臺北地區（社子島地區及五股地區）
防洪計畫修正報告
（核定本）

中華民國 99 年 5 月

圖 3 各方案位置圖

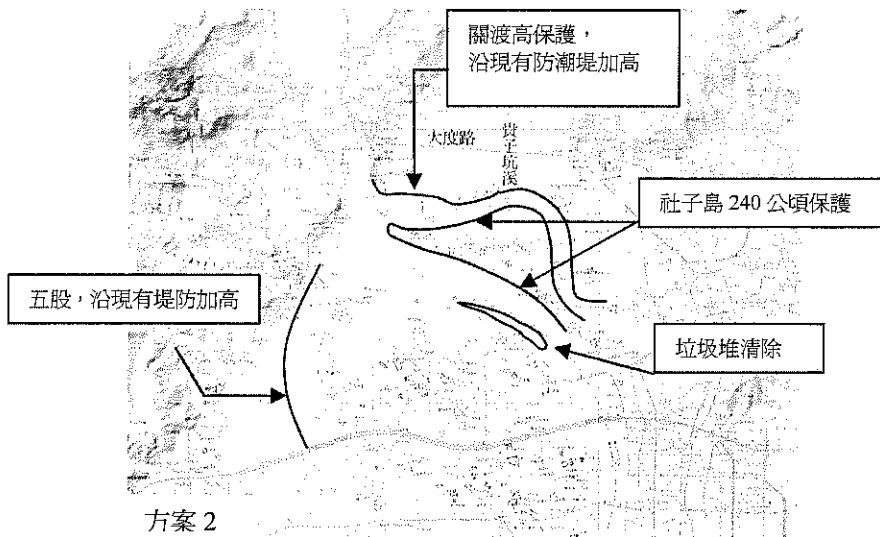
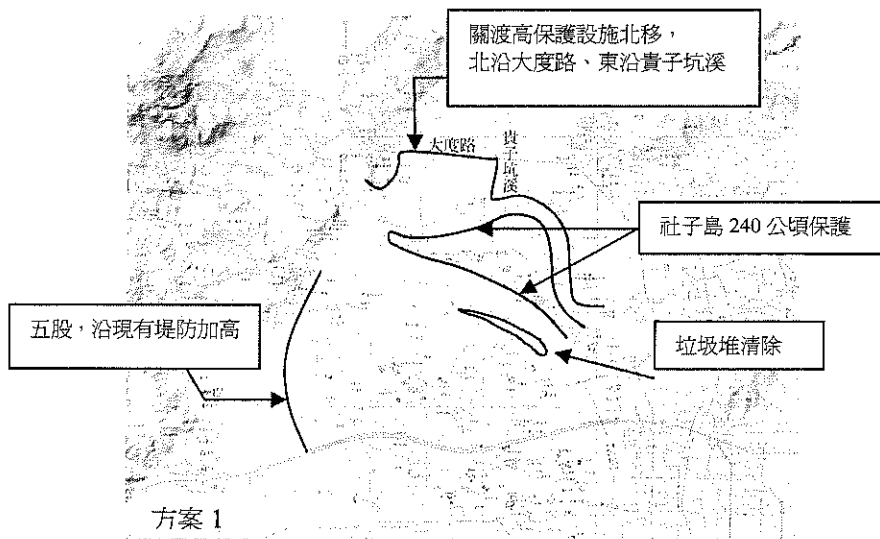
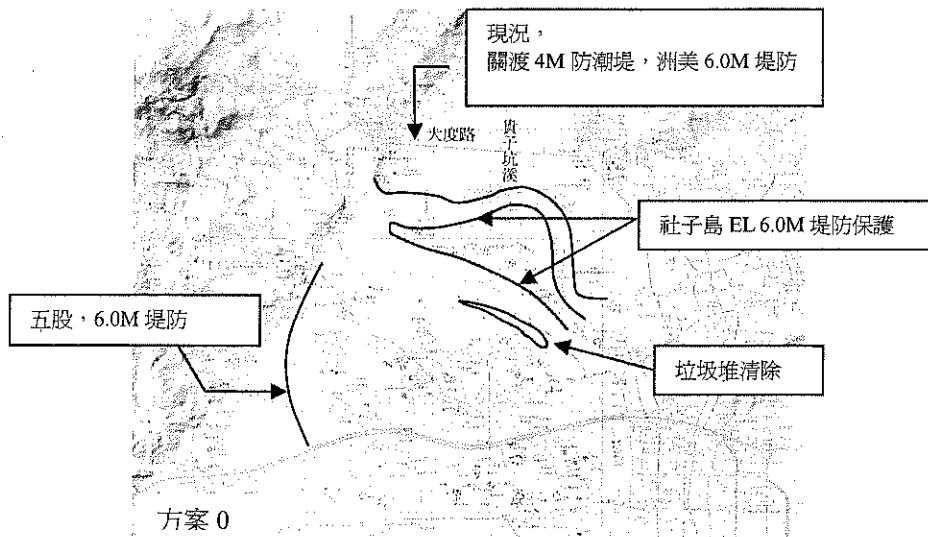
- (四) 有關社子島案涉及關渡高保護設施北移之敘述，應為“東”沿貴子坑溪，相關內容請修正。
- (五) 曾文河流域包括曾文水庫等重要水庫，係供應南部地區大部分用水，地位相當重要，未來也需要經由協調整合流域內重大事務的會議，以推動政府重要政策，故建請納入本會報之重要河川流域範圍。

圖 4 社子島地區及關渡地區防洪高保護範圍圖

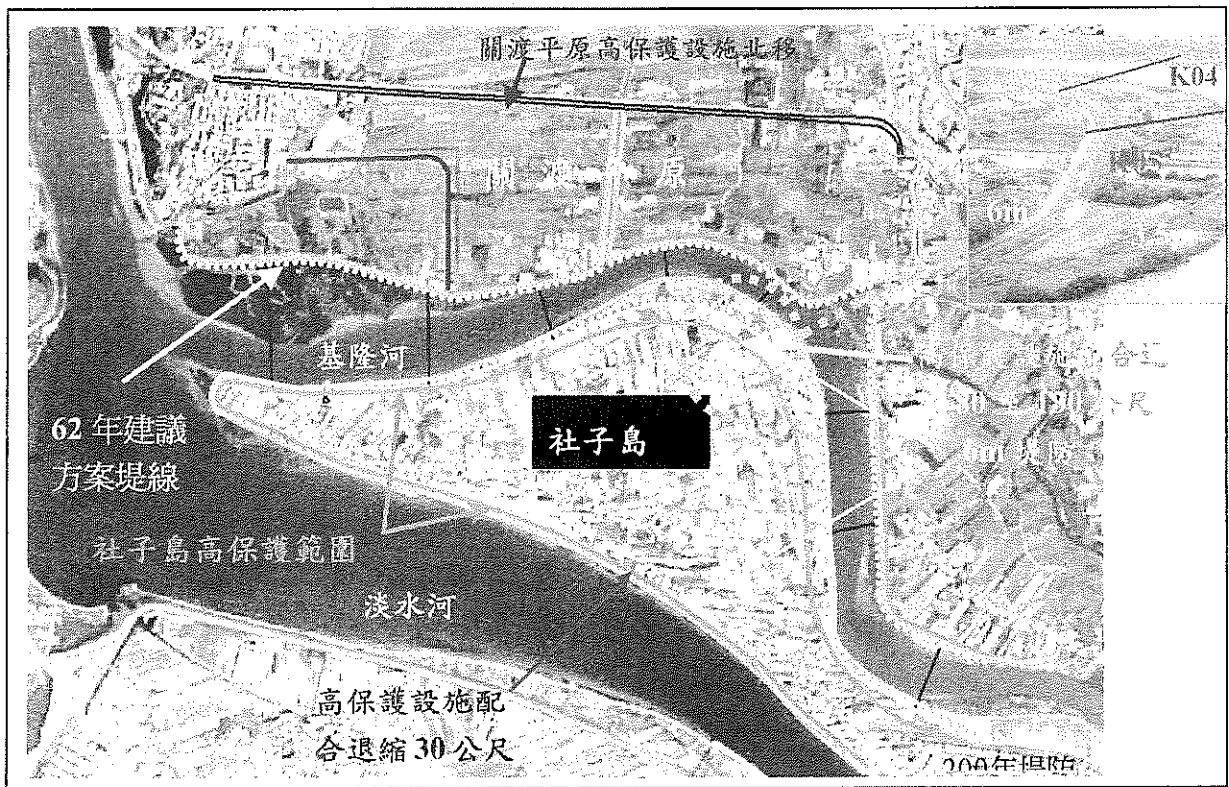
決議：(一) 有關社子島及五股疏左地區之開發及解除管制，因近年來大臺北地區經濟環境發展，確有需要；惟社子島目前所擬開發方案仍造成淡水河部分河段（臺北橋）水位升高，爰淡水河側應比照基隆河側退縮為緩坡景觀堤防，且阻礙通洪之垃圾山必須一併配合移除，而非以本次計畫所提之防洪牆型式造成河道斷面束縮，以上請臺北市及臺北縣政府自行修正辦理；另社子島將來住宅區等人居地之填土高程應依原方案填高至8.15公尺，不需再設置抽水站即可以自然排除地表逕流，防洪部分請依以上原則處理，至於原都市計畫規劃配合修正部分，請臺北市政府自行調整後重新提報。

1. 社子島防洪設施：計畫開發社子島地區約 240 公頃，將其保護程度由行政院 76 年 11 月 14 日核定「社子島築堤保護案」20 年重現期距洪水保護標準（堤防標高 6.0 公尺）提高至 200 年重現期距洪水保護標準（堤防標高 9.65 公尺）；為符合水理需求，基隆河岸原公告堤線不變原則下，防洪高保護設施向內退縮 80 至 130 公尺，其間將填土成 1：10 至 1：20 間之緩坡空間，並配合都市計畫將此區域劃設為公園用地；淡水河側亦將高保護設施由現況堤線向內退縮 30 公尺，其間將填土成 1：8 至 1：10 間之緩坡空間，並於腹地較寬處規劃適當之緩坡堤防，提供民眾親水及進行水域遊憩活動之空間。
2. 關渡防洪高保護設施：在關渡防洪高保護設施部分，將配合把關渡堤防於原公告堤線不變原則下，關渡地區防洪高保護設施北移沿大度路及西沿貴子坑溪，並施築寬度約 50 公尺之土堤。（惟考量關渡地區自然公園之生態需求、都市發展及整體防洪規劃等因素，將俟該地區之開發計畫檢討成熟後，再予辦理，目前維持現狀。）

社子島地勢低窪，為利全區之排水，開發區計畫以填土方式辦理，並將住宅區等人居地填土至標高 8.15 公尺以上；環島防洪設施則以加設矮牆或其他適當方式，使其標高達 9.65 公尺，以符合 200 年洪水重現期之計畫堤頂高程。
